## 改善箇所説明図

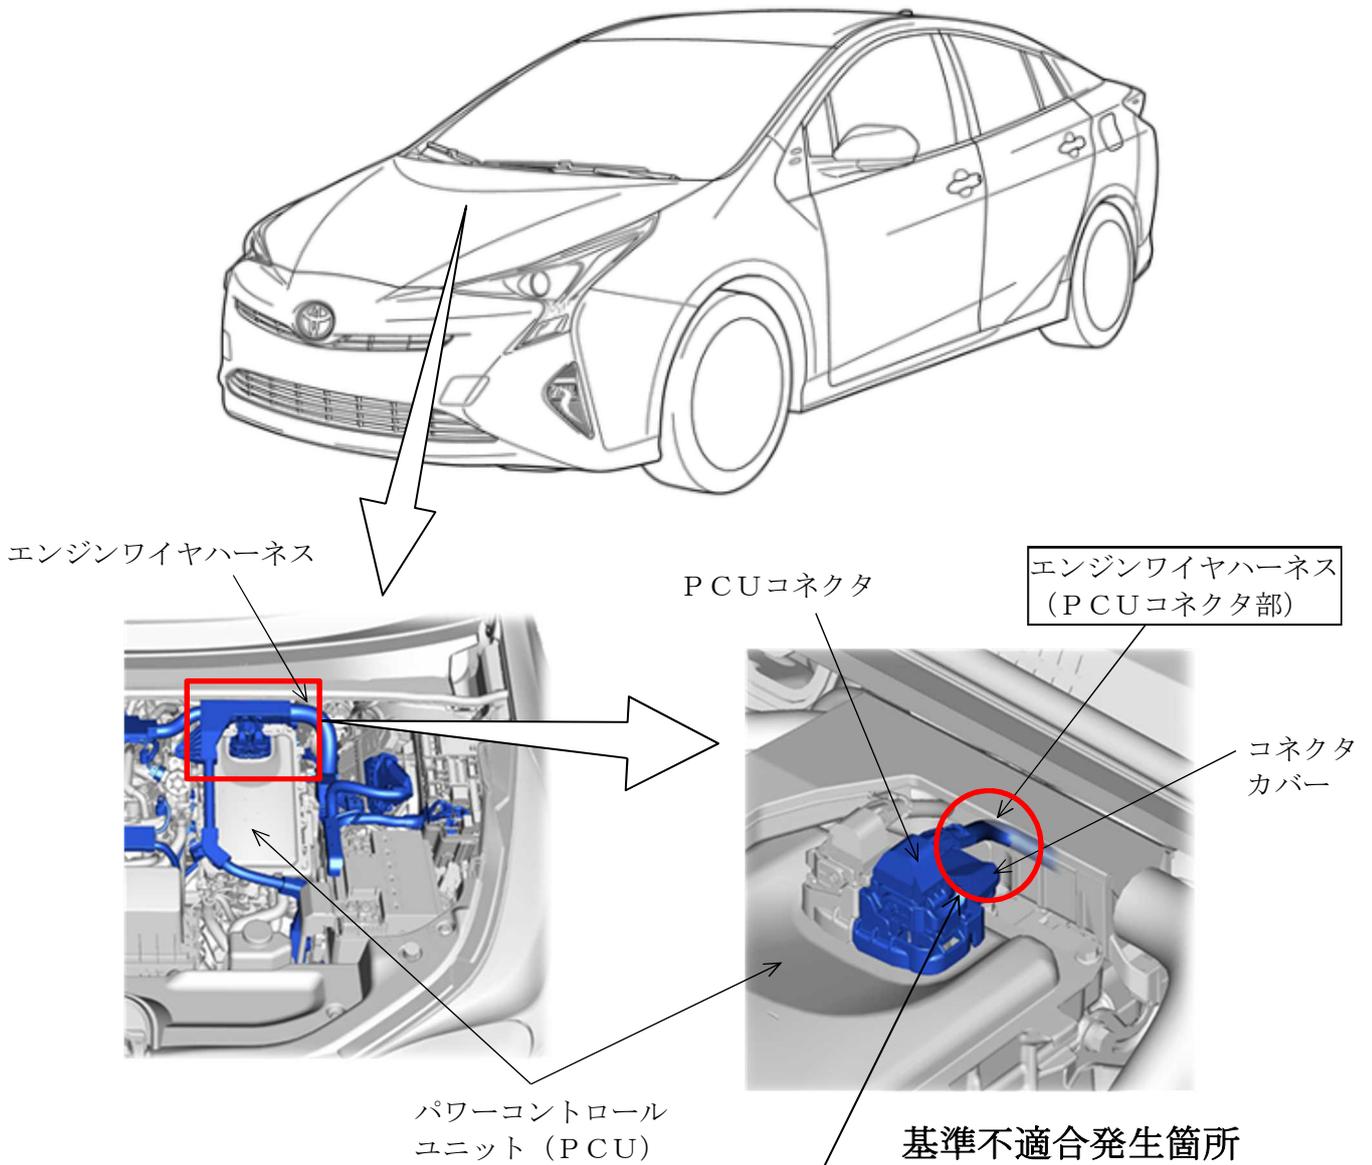
エンジンルーム内の電気配線において、組付ばらつきの検討が不足していたため、当該配線が保護カバーのない箇所で周辺部品と干渉しているものがある。そのため、走行時の振動により当該配線の被覆が損傷して、配線同士が短絡、発熱し、焼損することがあり、最悪の場合、車両火災に至るおそれがある。

全車両、当該配線を点検し、被覆に損傷がないものは保護材を追加する。また、被覆が損傷しているものは保護材を追加した新品と交換する。
